Werk:
 Peperstraat Zaandam
 Zaandam

Fase:
 Aanvraag
 Omgevingsvergunning
 Blok 3

Onderwerp:
 Doorsneden

Tekeningnummer:
 03_300

30_4

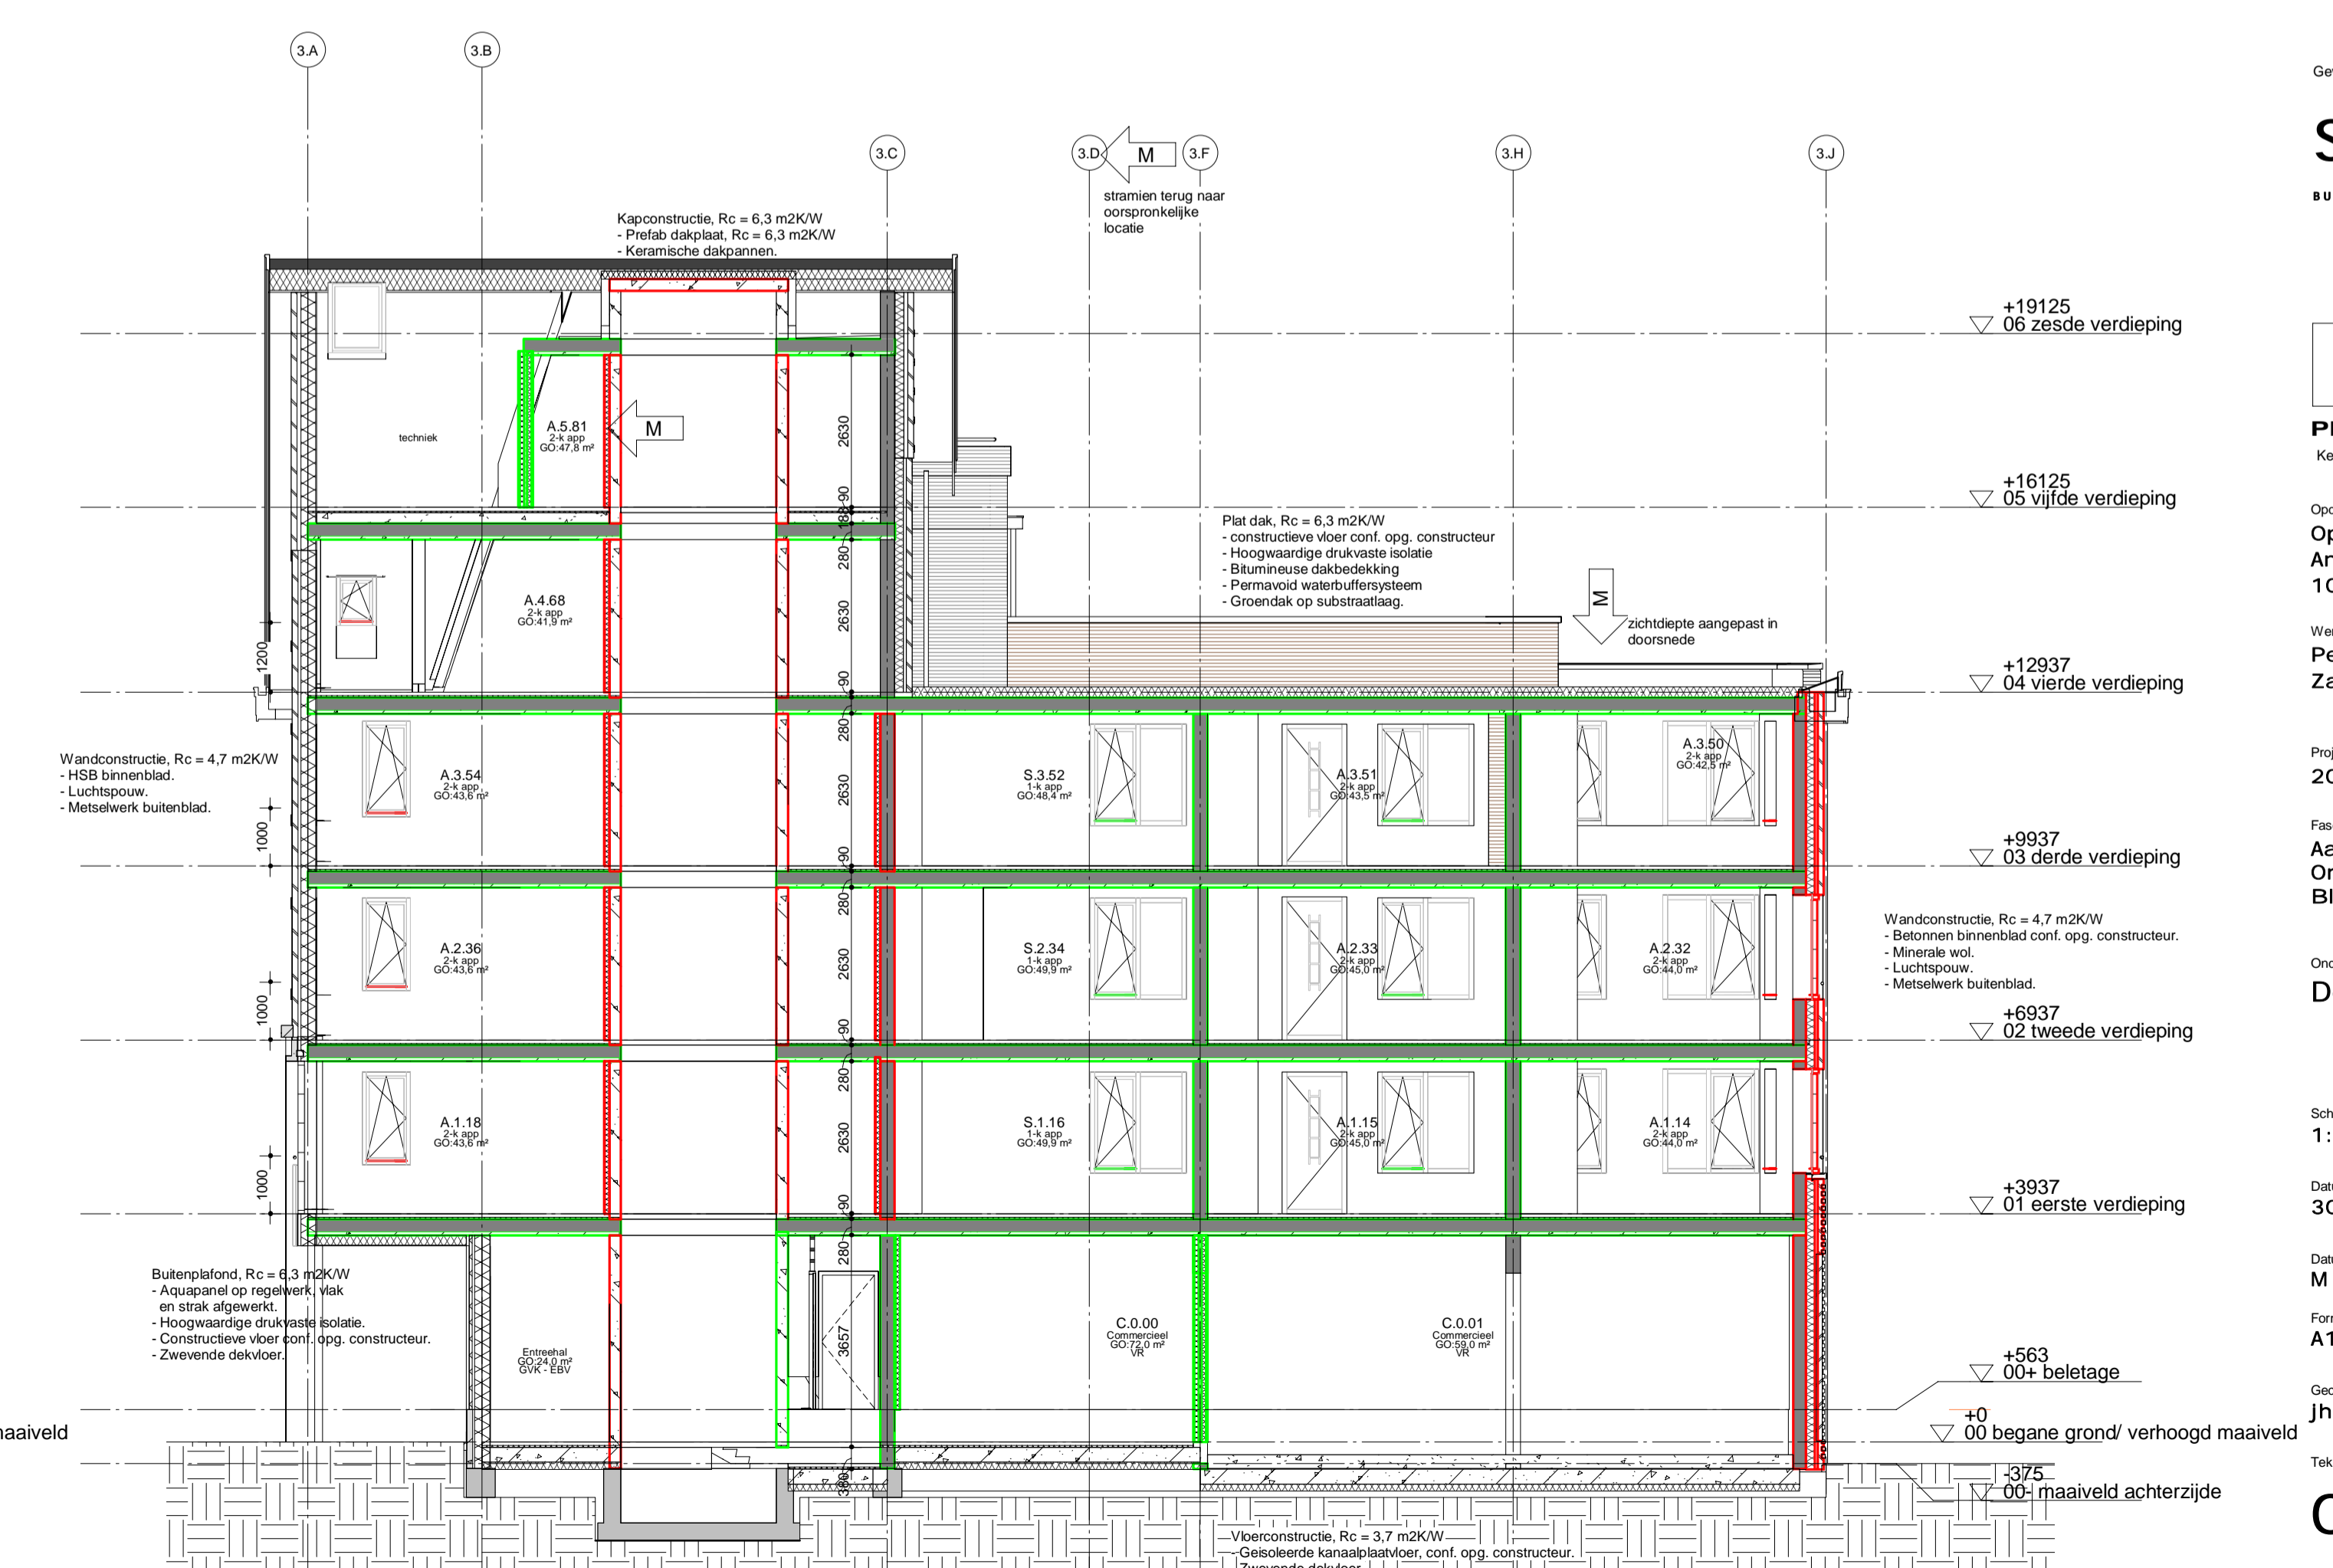
Brandveiligheid
 Voorzorgen ten aanzien van brandveiligheid, conform rapportage en advies van adviesbureau Walf Dikken; RB202086A4 d.d. 01.08.2025 wijziging M

Om rookdoorgang door luchtkanalen van ventilatiesystemen in het appartementscomplex te voorkomen, worden in de kanalen maatgevende rookkleppen welke op rolmechaniek in de desbetreffende ruimte zijn aangesloten toegepast.

Wijzigingen:
 - Brandveiligheid
